福島第一原子力発電所 特定原子力施設に係る実施計画変更比較表（第Ⅱ章 2.35 サブドレン他水処理施設）

変 更 前	変 更 後	変 更 理 由
<p>2.35 サブドレン他水処理施設</p> <p>2.35.1 基本設計</p> <p>(中略)</p> <p>2.35.1.5 主要な機器</p> <p>2.35.1.5.1 サブドレン集水設備</p> <p>サブドレン集水設備は、揚水ポンプ、中継タンク、中継タンク移送ポンプ、集水タンク及び移送配管で構成する。汲み上げた地下水は集水タンクに集水する。また、共通設備として、運転監視を行う監視・制御装置、電源を供給する電源設備等で構成する。</p> <p>(中略)</p> <p>2.35.1.5.2 サブドレン他浄化設備</p> <p>サブドレン他浄化設備は、集水タンク移送ポンプ、処理装置供給タンク、サブドレン他浄化装置、サンプルタンクで構成する。</p> <p>(中略)</p> <p>2.35.1.5.4 地下水ドレン集水設備</p> <p>地下水ドレン集水設備は、地下水ドレンポンプ揚水ポンプ、地下水ドレン中継タンク、地下水ドレン中継タンク移送ポンプ、地下水ドレン前処理装置及び移送配管で構成する。地下水ドレン集水設備により汲み上げた地下水は集水タンクまたはタービン建屋へ移送する。</p> <p>(中略)</p> <p>2.35.1.6 自然災害対策等</p> <p>(1) 津波</p> <p>放射性物質を蓄積するサブドレン他浄化装置およびサンプルタンクは、アウトライズ津波が到達しないと考えられる T.P. 33.5m 盤に設置する。</p> <p>(中略)</p>	<p>2.35 サブドレン他水処理施設</p> <p>2.35.1 基本設計</p> <p>(中略)</p> <p>2.35.1.5 主要な機器</p> <p>2.35.1.5.1 サブドレン集水設備</p> <p>サブドレン集水設備は、揚水ポンプ、中継タンク、中継タンク移送ポンプ、集水タンク及び移送配管で構成する。汲み上げた地下水は集水タンクに集水する。<u>また、集水タンクの高台設置に伴い、サブドレン集水設備は、上記構成に受けタンク、受けタンク移送ポンプ、高台集水タンク及び移送配管を追加して高台集水タンクに集水する。なお</u>、共通設備として、運転監視を行う監視・制御装置、電源を供給する電源設備等で構成する。</p> <p>(中略)</p> <p>2.35.1.5.2 サブドレン他浄化設備</p> <p>サブドレン他浄化設備は、集水タンク移送ポンプ、処理装置供給タンク、サブドレン他浄化装置、サンプルタンクで構成する。<u>また、集水タンクの高台設置に伴い、サブドレン他浄化設備は、上記構成に高台集水タンク払出ポンプを追加する。</u></p>

全体概要図及び系統構成図

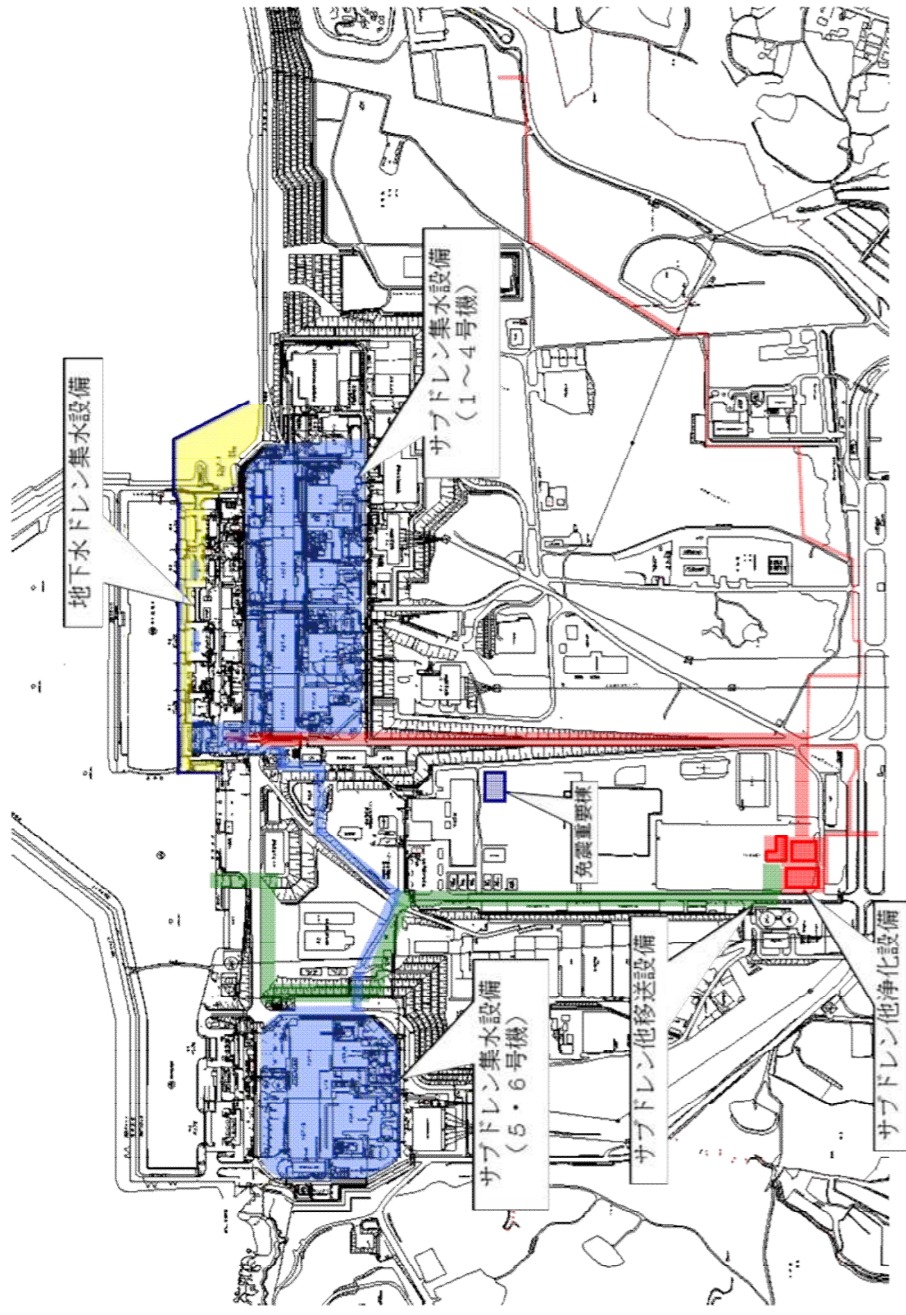
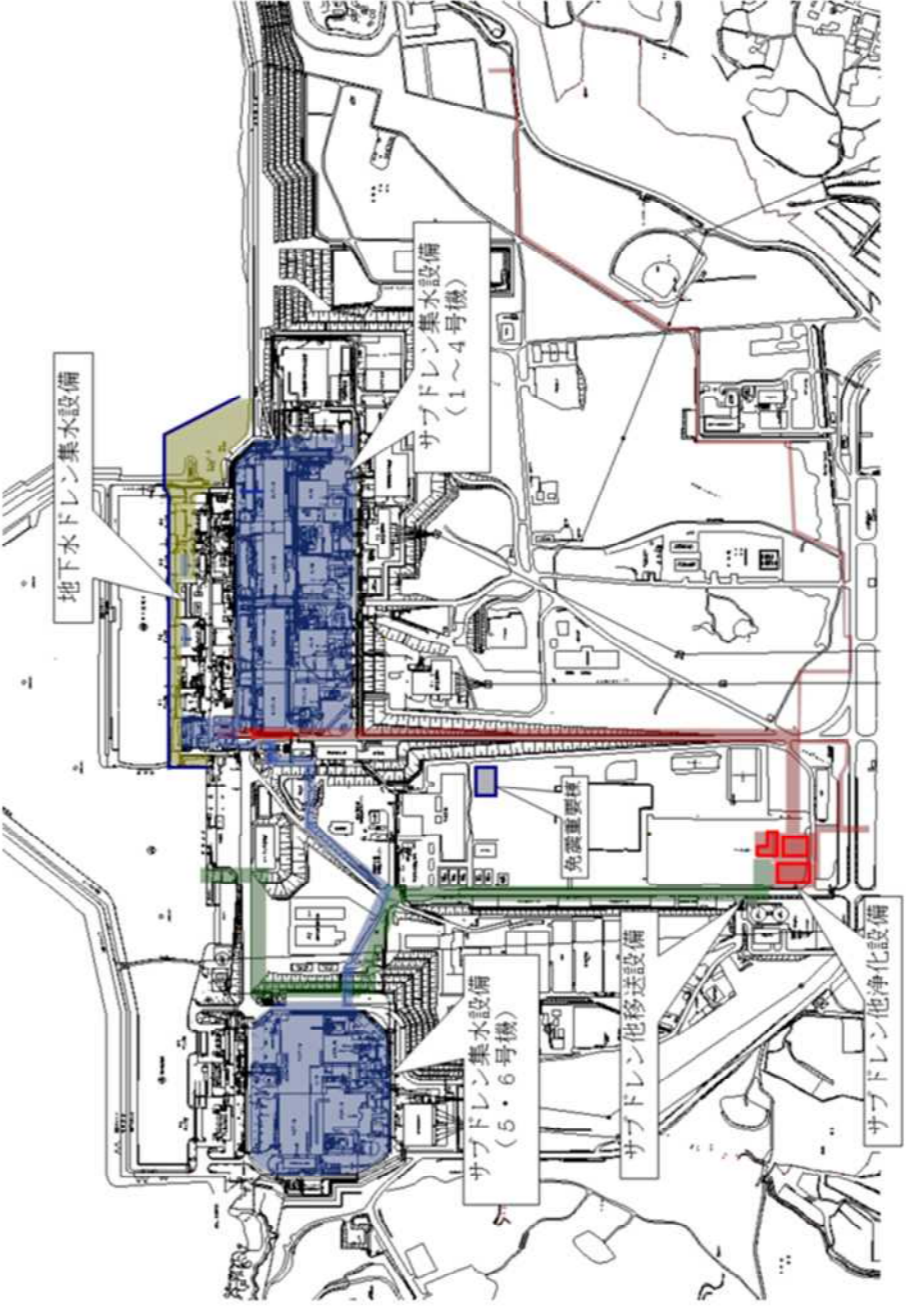
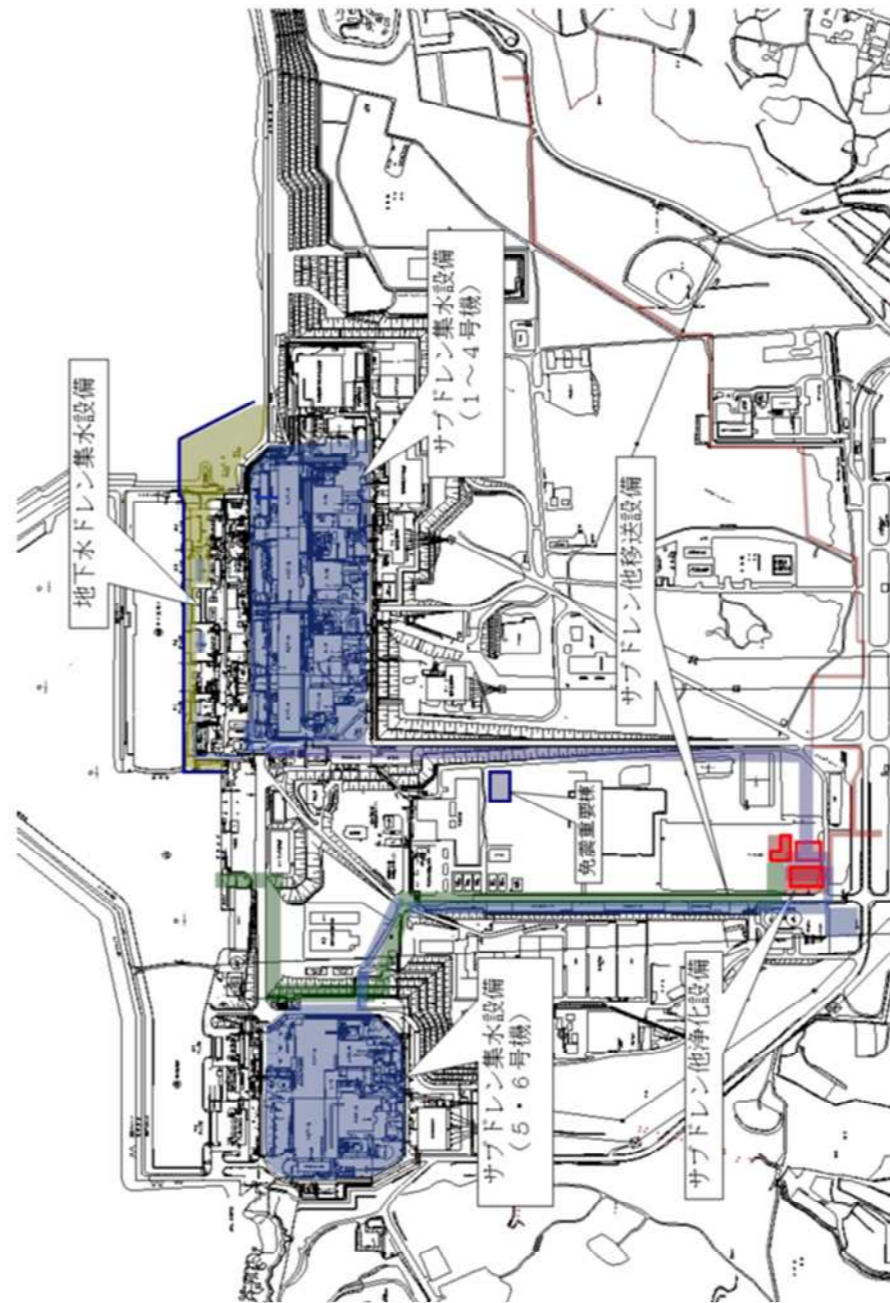
変更前	変更後	変更理由
<p>現行記載なし。</p>	<p style="text-align: center;"><u>全体概要図及び系統構成図 (集水タンクの高台設置に伴う)</u></p> <p style="text-align: center;"><u>(b) 系統概要</u></p> <p style="text-align: center;">図-1 サブドレン他水処理施設の全体概要図 (集水タンクの高台設置) (2/4)</p> <p style="font-size: small;">※5・6号機サブドレンピットから汲み上げた地下水は、高台集水タンクへ移送する。(「部付資料-15 5・6号機サブドレン兼浄化装置区画による地下水流入経路について」参照)</p>	<p>集水タンクの高台設置に伴うサブドレン他水処理施設の系統概要の追加</p>

図-2 サブドレン集水設備系統図(1~4号機)

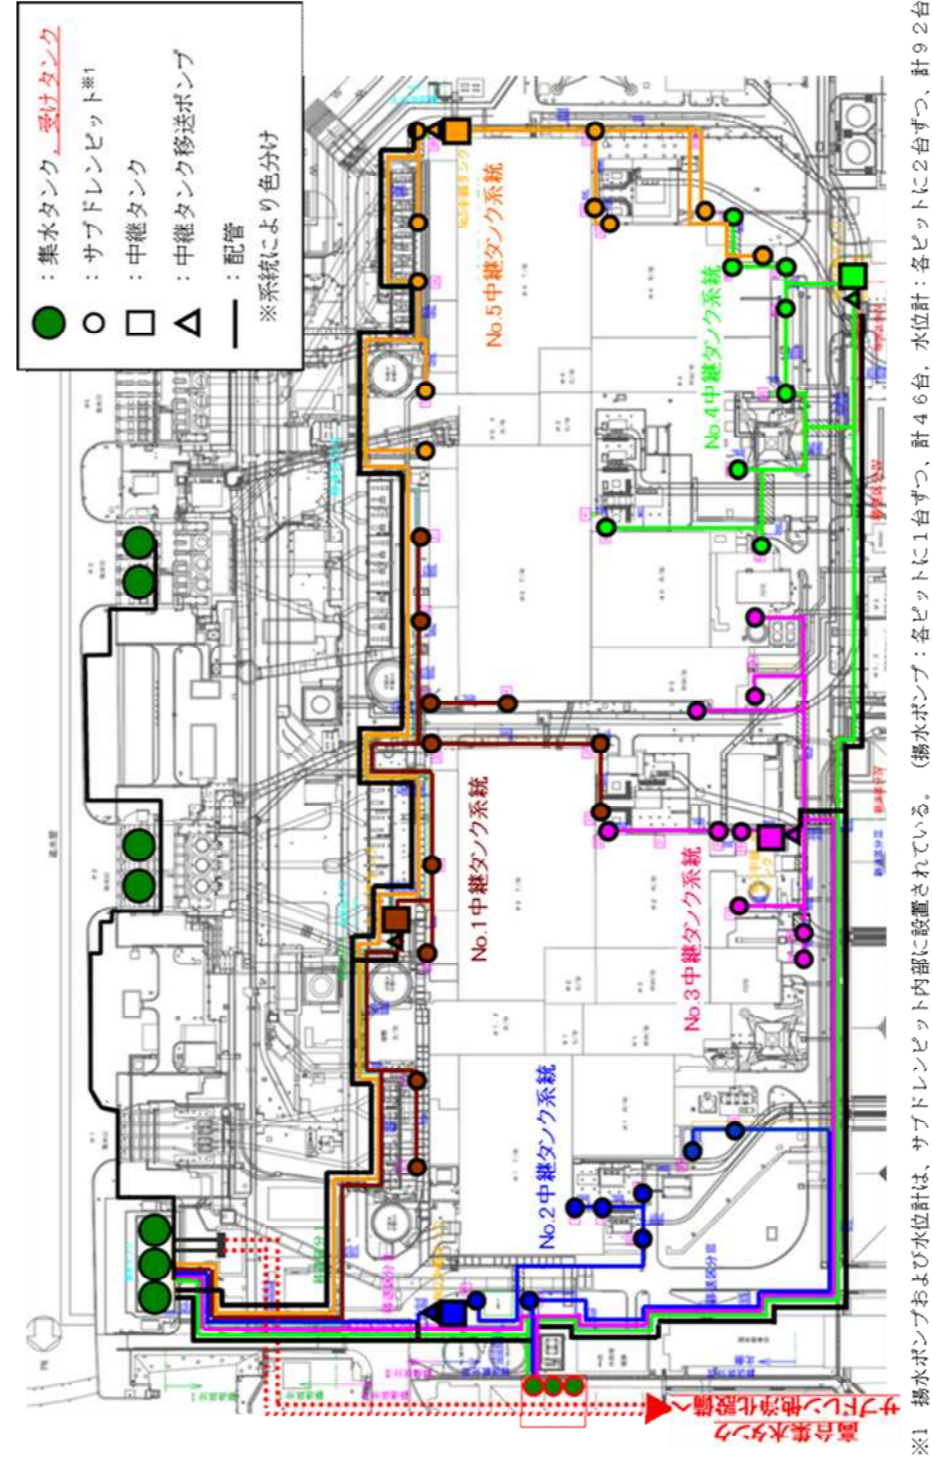
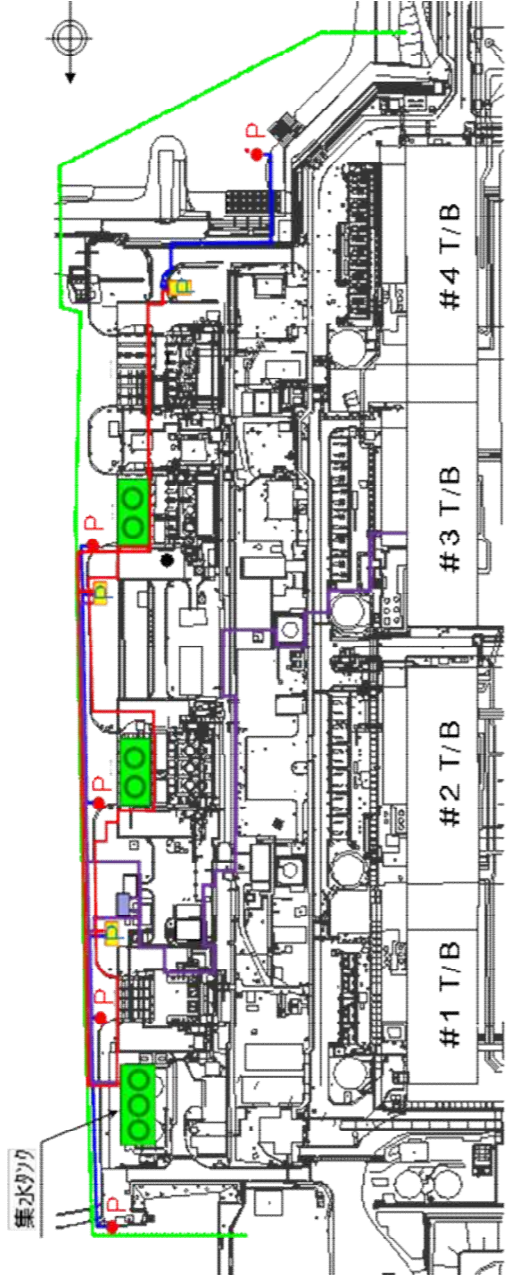
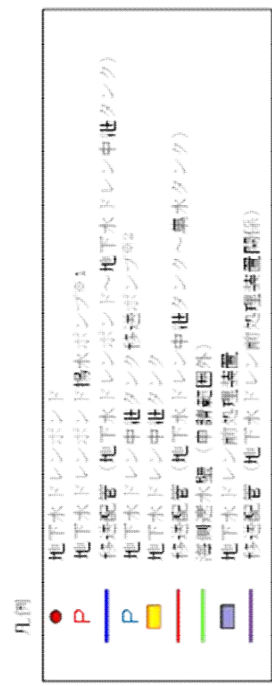
集水タンクの高台設置に伴うサブドレン集水設備系統図の追加

図-8 地下水ドレン集水設備系統図

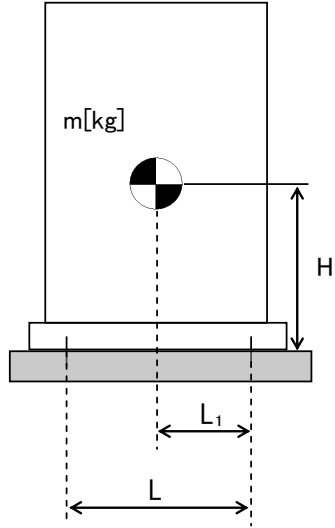
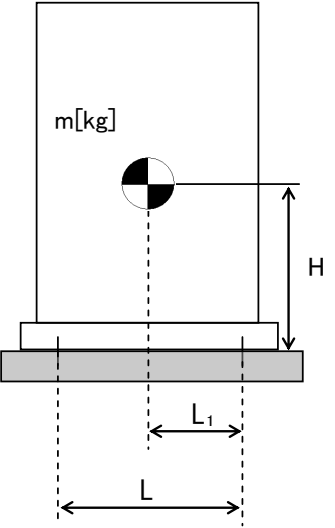
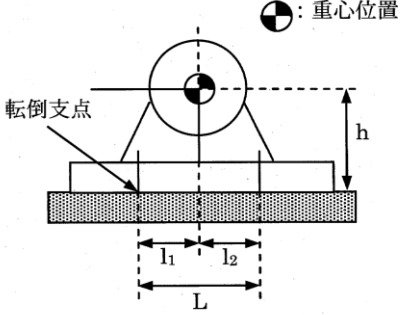
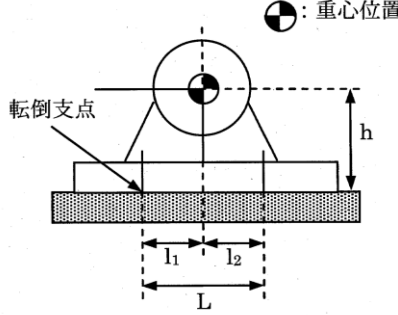
変更前	変更後	変更理由
<p>(中略)</p>	<p>(中略)</p>	<p>集水タンクの高台設置に伴う 地下水ドレン集水設備の系統 図の追加</p>

図-3 補強計算概念図 (集水タンク, 高台集水タンク)

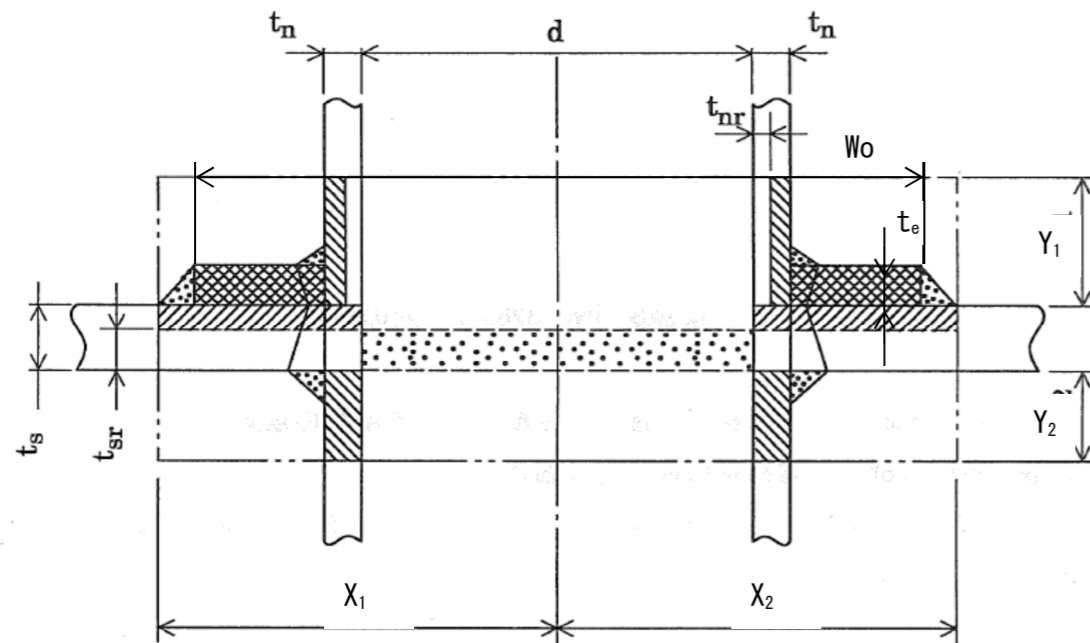
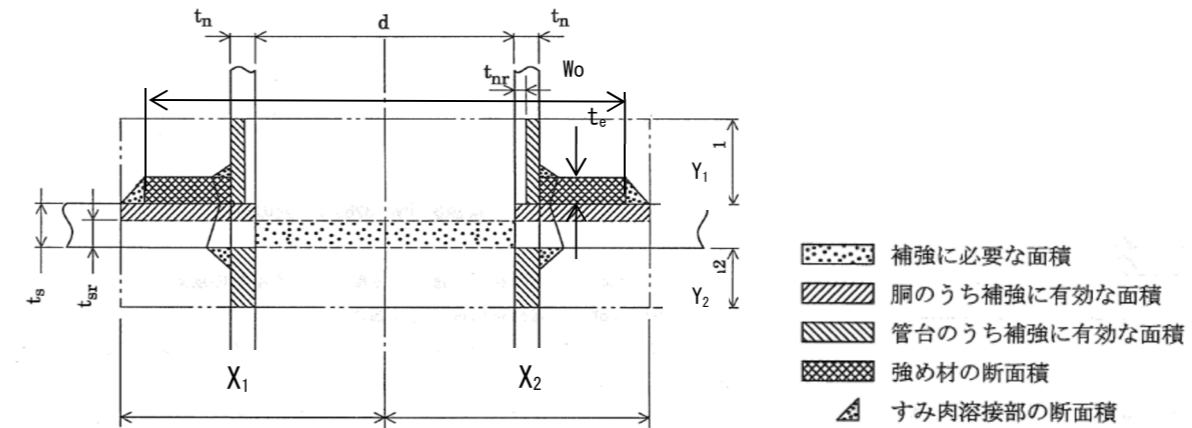
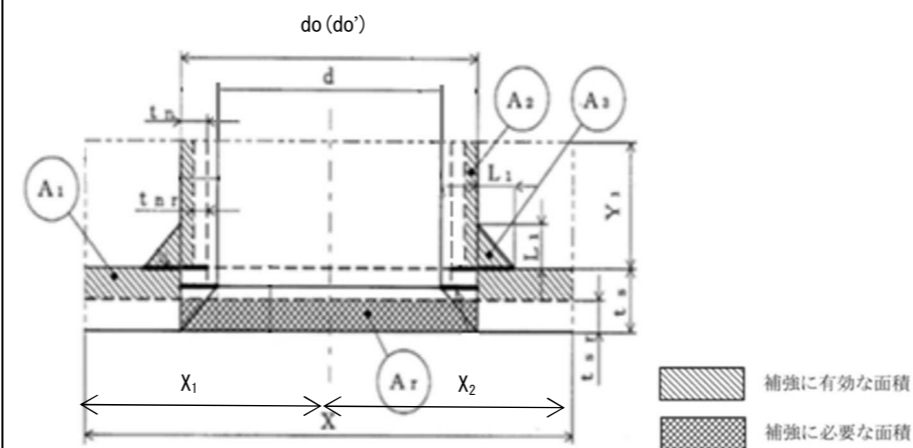
集水タンクの高台設置に伴う穴の補強計算概念図の記載追加

図-5 配管概略図 (2/6)

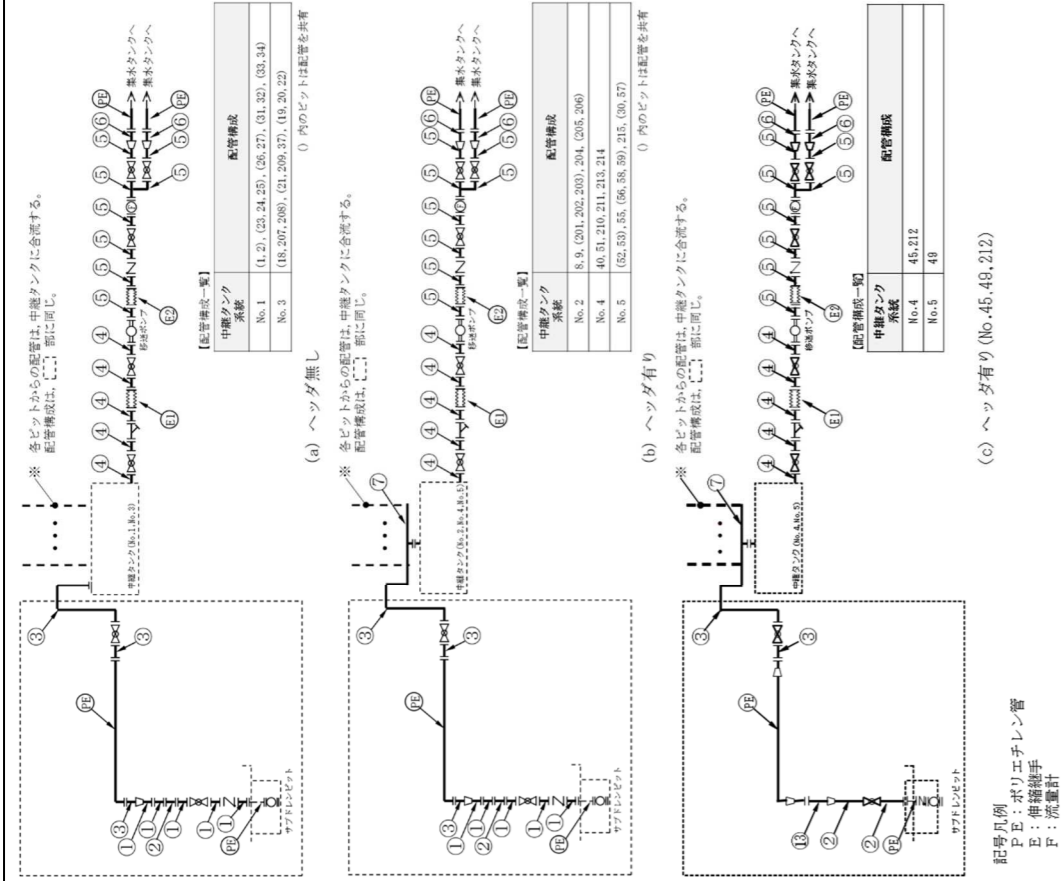
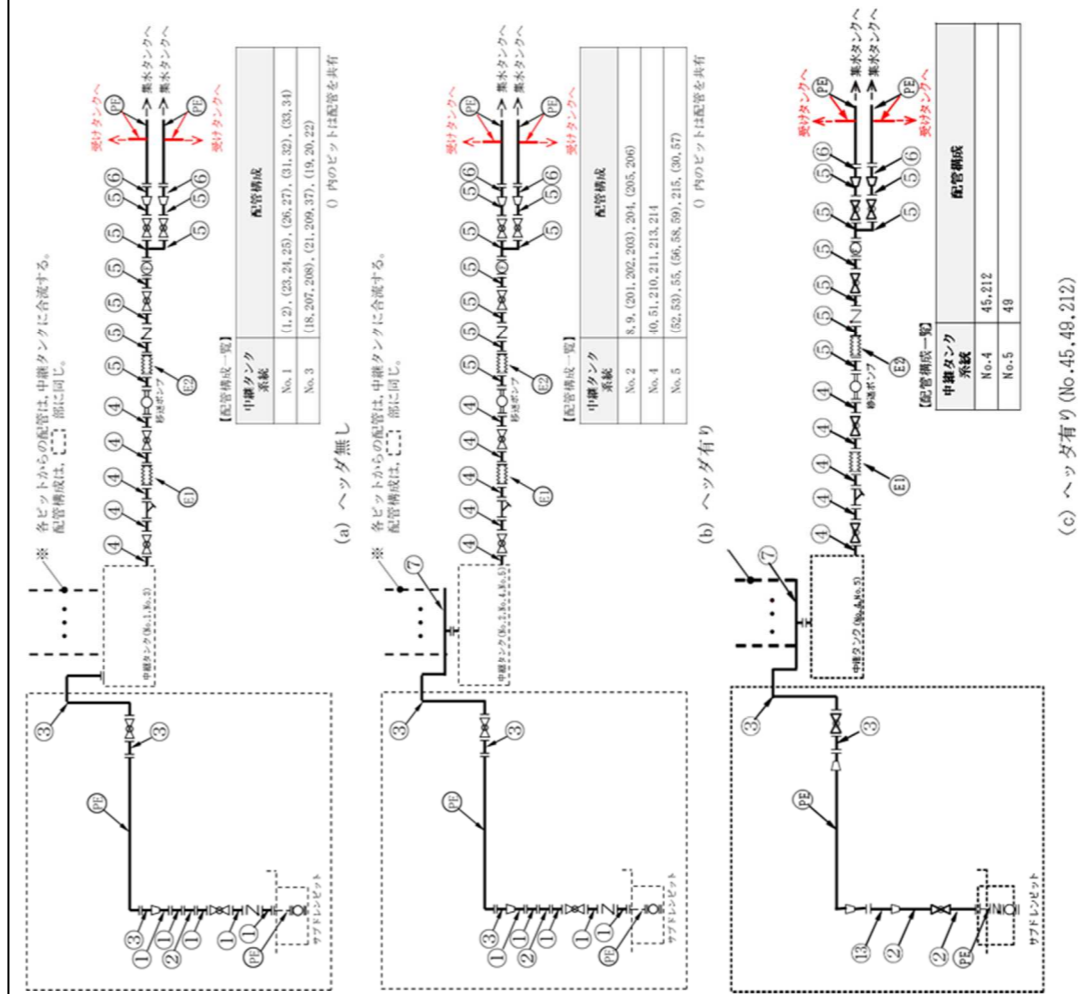
集水タンクの高台設置に伴う配管概略図への記載追加及び附番号の変更
